ÚZEMNÍ PLÁN MĚSTA BRNA

Textová část Odůvodnění

Kapitola 18 Rozhodnutí o námitkách (včetně odůvodnění)

Svazek Nb14 *(bez osobních údajů)*

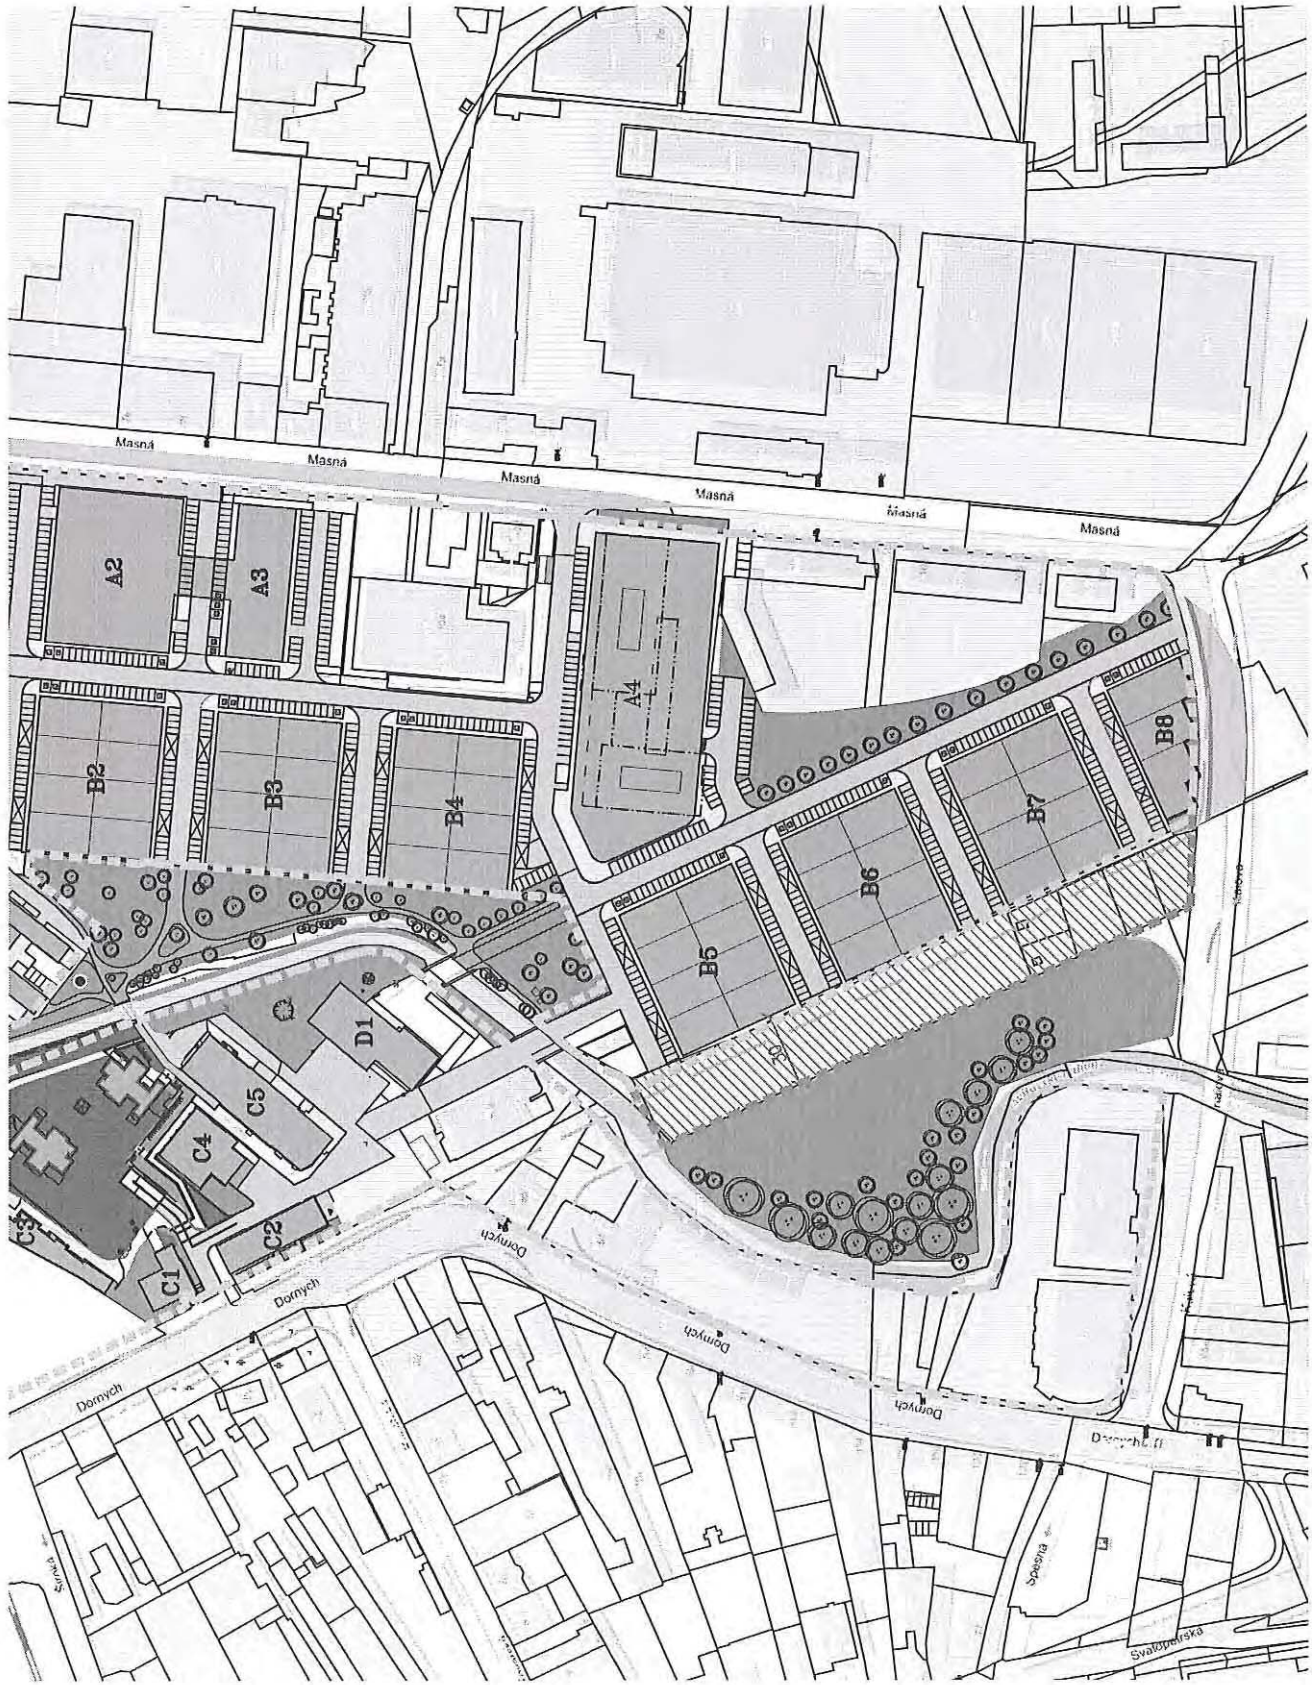
- 1
- Navrhovaná výšková úroveň 3 neodpovídá stávající zástavbě v území a bezdůvodně omezuje možnost toto území dále efektivně využít, když neumožňuje umístění dominant a vytvoření urbanistické kompozice adekvátní k areálu takového rozměru a využití. V území se již nachází dokončená budova DOMEQ I s výškou 40 m a na stejné ploše jsou pravomocnými rozhodnutími povoleny další budovy DOMEQ II a DOMEQ III (viz ÚR/SP ze dne 18.11.2019, vydané ÚMČ Brno jih pod č.j. MCBJIH/10481/2019/SÚ/EK, sp. zn. S-MCBJIH/08275/2019/Ek, které nabylo právní moci dne 7.12.2019) a nový územní plán by se tak dostal do přímého rozporu s těmito rozhodnutími. Grafická příloha navíc dokazuje, že budova DOMEQ I nezasahuje do panoramatu města.
 - Z těchto důvodů požadujeme zvýšení povolené výškové úrovně na úroveň 6 (12–28 m s akcentem do 40 m).
- 1

- 2
- Stávající platný územní plán počítá s průběhem Bratislavské radiály podél budov č.p. 497, č.p. 507, č.p. 485 a č.p. 518 v k.ú. Trnitá. Návrh nového ÚP již tuto plochu definuje jako zeleň, s čímž nesouhlasíme a žádáme o rozšíření funkční plochy komerční vybavenosti o půdorysnou stopu původně plánované Bratislavské radiály (cca 30m), jak je uvedeno v grafické příloze. Nově vzniklá plocha pro možnou výstavbu bude využita pro rozšíření přilehlých budov nebo pro parkování osobních vozidel. Zeleň zůstane zachována v dostatečném rozsahu v navazující ploše směrem k toku řeky Ponávky.
- 2

Námítka číslo 1 (zákres)

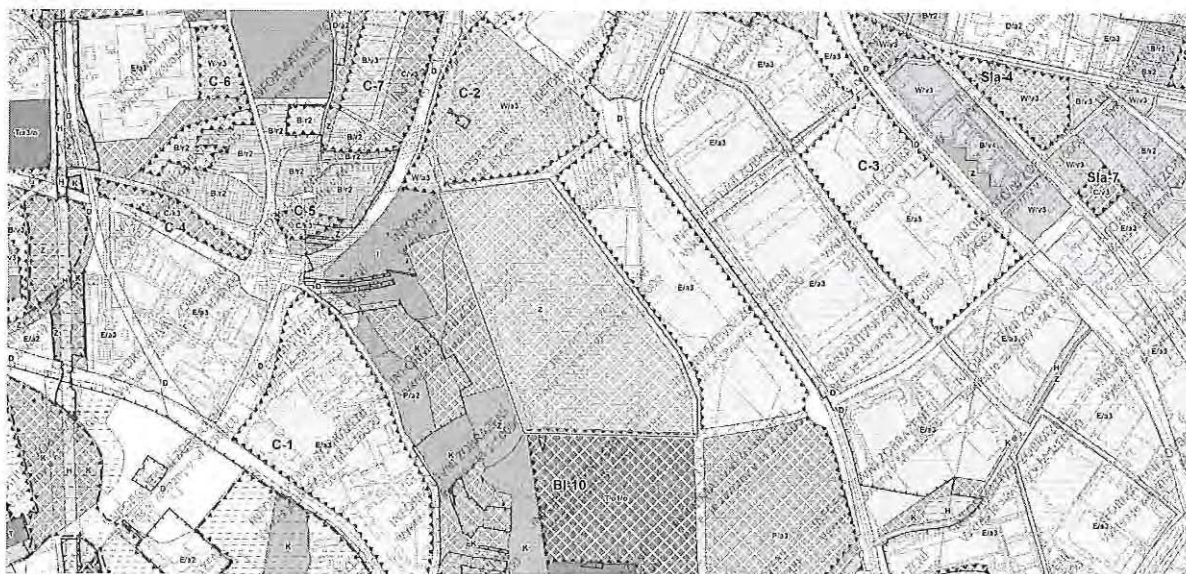
• Výškovou úroveň navrhujeme úroveň 4, jelikož v rámci Brněnské průmyslové zóny – Černovická terasa již existují budovy s výškou 20 metrů – jedná se o administrativní budovu Honeywell č.p. 1387 v k.ú. Slatina dosahující výšky 19m a výrobní halu Fermat č.p. 1455 v k.ú. Slatina dosahující výšky 20m. Schválením návrhu nového územního plánu s výškovou úrovní 3 by byla výstavba obdobných budov bezdůvodně znemožněna.

Námítka číslo 1 (zářes)

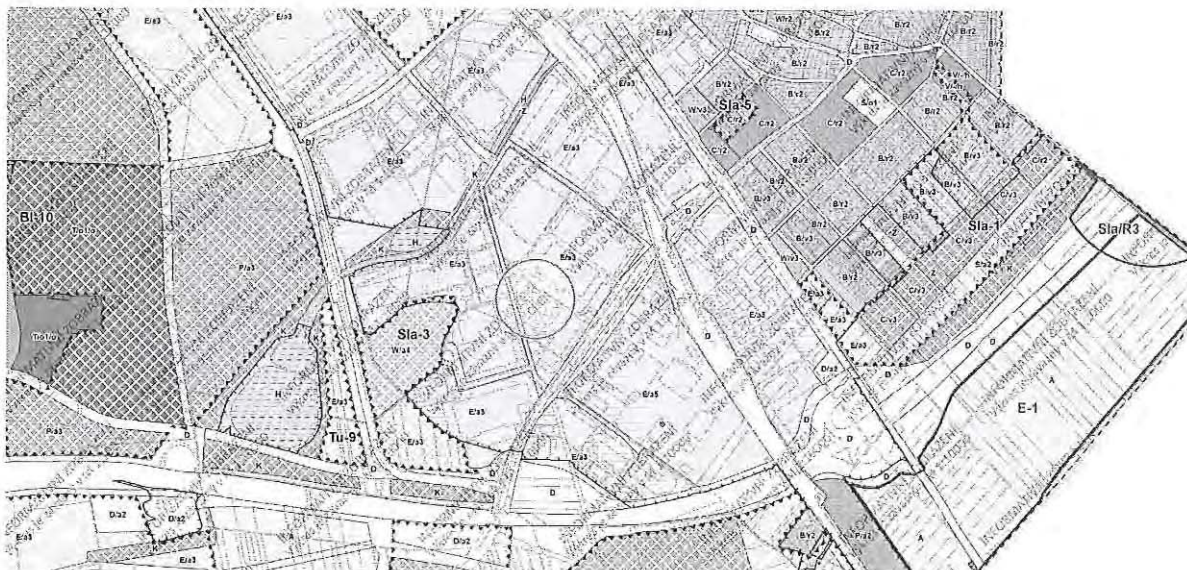
Navrhovaná výšková úroveň 3 neodpovídá stávající zástavbě v území a bezdůvodně omezuje možnost toto území dále efektivně využít. V území a v sousedních plochách se nachází budovy s výškou bezmála 45 m. Přímou na ulici Tuřanka jsou stávající kancelářské budovy dosahující výšek cca 45m. Dále se zde nachází administrativní budova Honeywell č.p. 1387 v k.ú. Slatina dosahující výšky 19m a výrobní halu Fermat č.p. 1455 v k.ú. Slatina dosahující výšky 20m. Zvýšení výškové úrovně tedy nijak neovlivní a nezasahuje žádným způsobem do okolních funkčních ploch. Žádáme o zahrnutí funkční plochy do zóny pro umístování staveb do 28m, tedy o změnu koeficientu výškové úrovně zástavby z úrovně 3 na úroveň 5 (12-28 m),

Námítka číslo 1 (zákres)

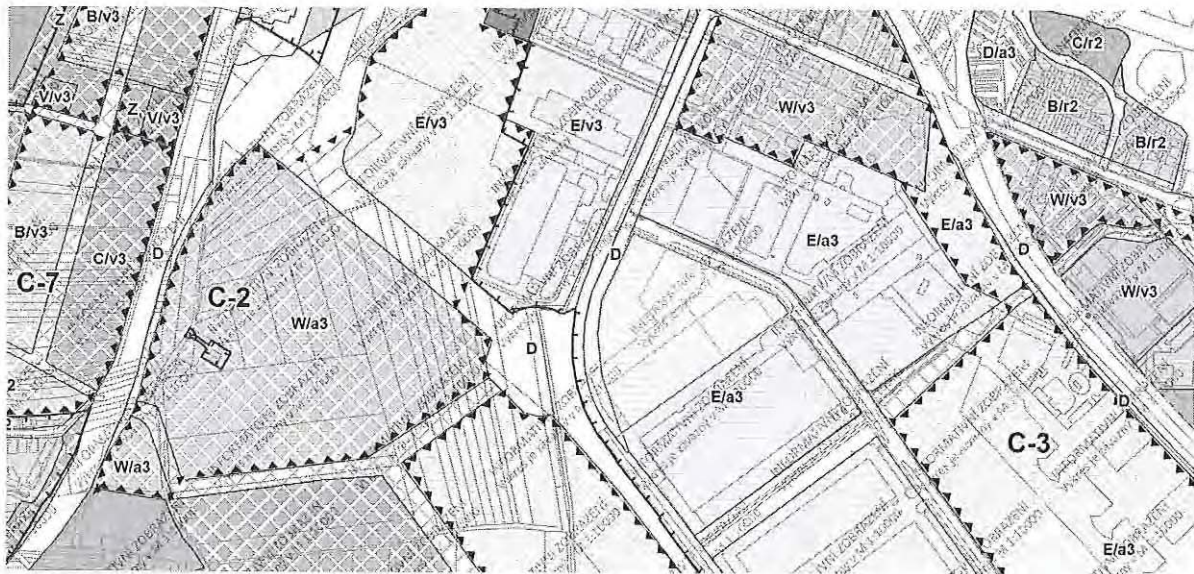
CTPark Brno II, spol. s r.o. má se Statutárním městem Brno uzavřenou Nájemní smlouvu a smlouvu o smlouvě budoucí kupní č. 0063101704107 ze dne 22.10.2010, dle které je na této ploše předpokládáno vybudování administrativní budovy. Schválením návrhu nového územního plánu s výškovou úrovní 3 by byla výstavba této administrativní budovy znemožněna a byl by zmařen účel této smlouvy. Žádáme tedy o zahrnutí funkční plochy do zóny pro umístování staveb do 22m, tedy o změnu koeficientu výškové úrovně zástavby z úrovně 3 na úroveň 4 (9-22m). V rámci Brněnské průmyslové zóny – Čermovická terasa již byly obdobné budovy s výškou 20 metrů vybudovány – jedná se o administrativní budovu Honeywell č.p. 1387 v k.ú. Slatina dosahující výšky 19m a výrobní halu Fermat č.p. 1455 v k.ú. Slatina dosahující výšky 20m. Schválením návrhu nového územního plánu s výškovou úrovní 3 by byla výstavba obdobných budov bezdůvodně znemožněna.

Námítka číslo 1 (zákres)

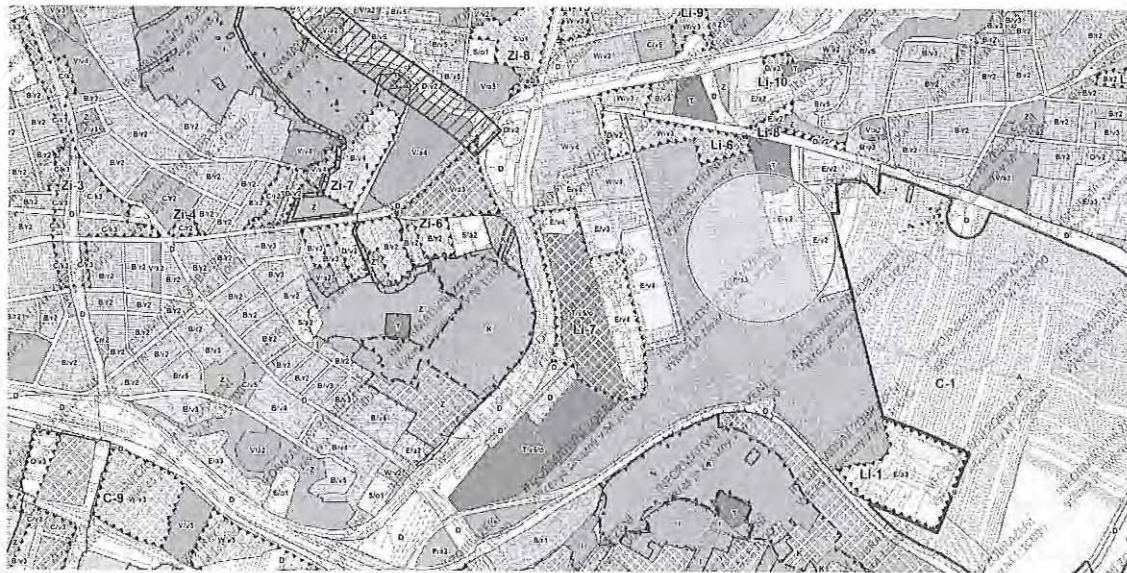
Navrhovaná výšková úroveň 3 neodpovídá stávající zástavbě v území a bezdůvodně omezuje možnost toto území dále efektivně využít. V území se nachází budovy s výškou bezmála 25m. Přímo v areálu Zetor jsou stávající kancelářské budovy dosahující výšek 20m. Další budovou překračující výšku 20m, je Slévárna Heunisch. Zvýšení výškové úrovně nijak neovlivní a nezasahuje žádným způsobem do okolních funkčních ploch. Žádáme o zahrnutí funkční plochy do zóny pro umístování staveb do 22m, tedy o změnu koeficientu výškové úrovně zástavby z úrovně 3 na úroveň 4 (9-22m), tak aby byl umožněn např. vznik obdobných administrativních budov spojených s hlavním výrobním využitím.

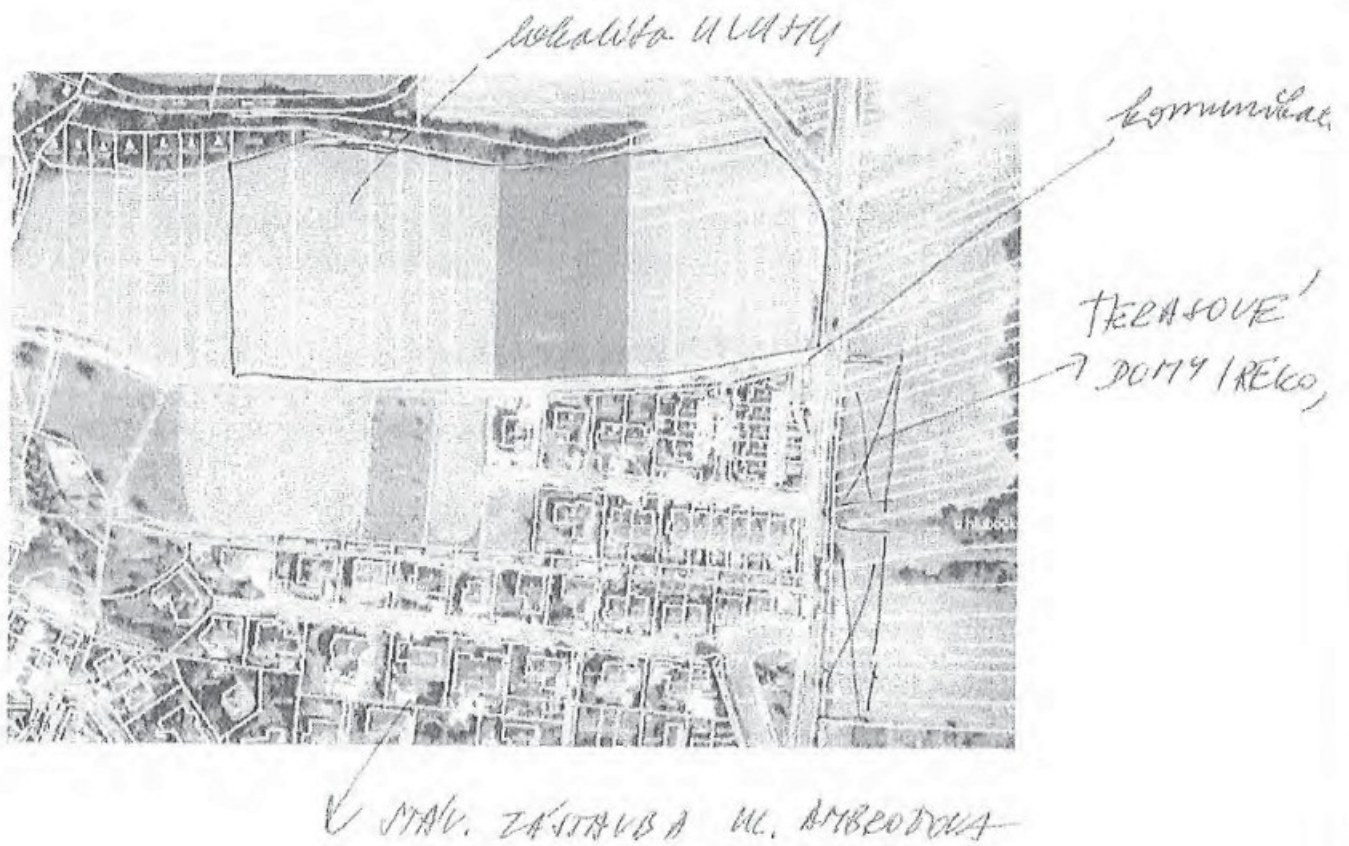
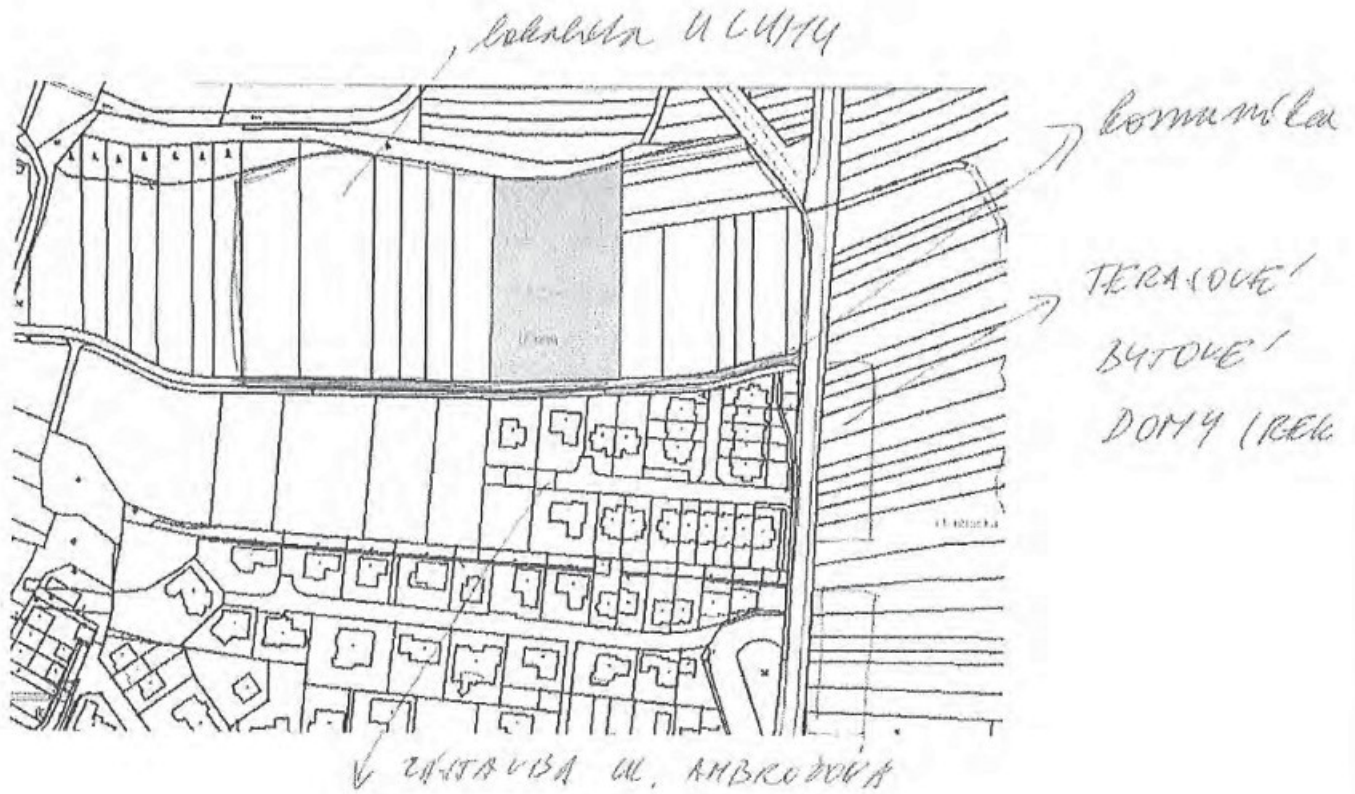
Nesouhlasím s návrhem územního plánu v té části, kde je navrženo využití pozemku parc. č. 3286, k.ú. Kníničky jako plocha A „plochy zemědělské“, a žádám tímto o změnu využití pozemků v této lokalitě na B „plochy bydlení“, a to z těchto důvodů:

- již několik let má celá tato lokalita - soubor pozemků parcel od č. 3277 až po 3301/1,2 (vyznačeno v přiložené mapě v příl. 1) vytvořeny předpoklady pro přirozené pokračování výstavby RD, a to s ohledem na stávající charakter území sousedící s ulicí Ambrožovou

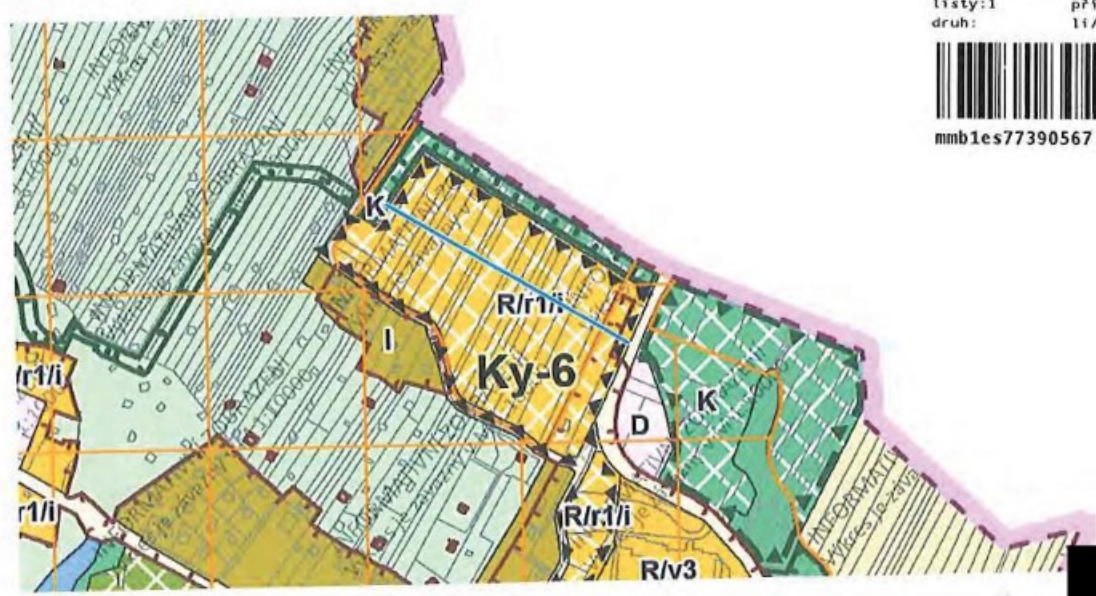
Bylo by vhodné vést koridor ÚSES rovně, bez dvojnásobného pravouhlého zalomení. Jistě tím dojde k lepšímu využití koridoru zvěř.

Námítka číslo 1 (zákres)

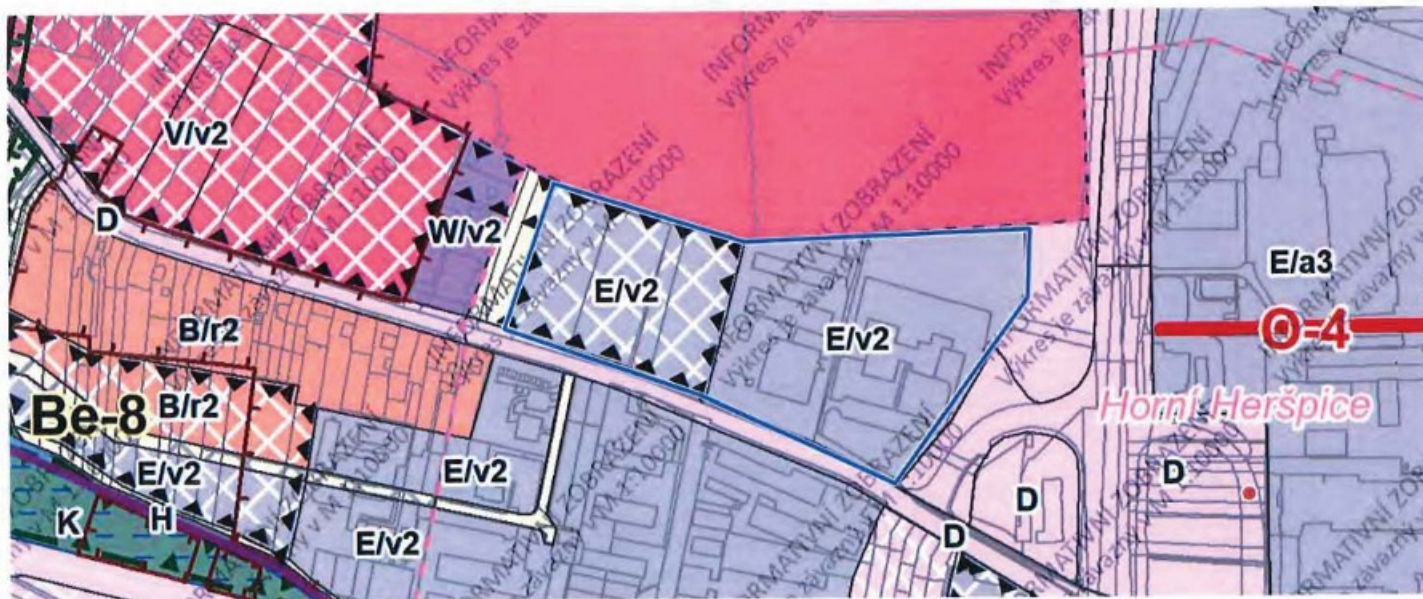
V návrhu územního plánu jsou chybně označeny plochy E/v2 např. p.č. 1514/11 a 1514/12 v katastrálním území Horní Heršpice. Na výše zmíněné pozemky bylo vydáno stavební povolení evidované pod spis zn. S-MCBJIH/06273/2011 na provozní areál jehož součástí je i administrativní budova výšky 25 metrů. Stejně tak na vedlejších pozemcích p.č. 1512/2, 1512/6, 1512/7, 1512/8, 1512/9 a 1512/10 stojí administrativní budova společnosti IMOS development otevřený podílový fond, Pobřežní 620/3, Karlín, 18600 Praha 8. Správné označení této plochy je V/a5.
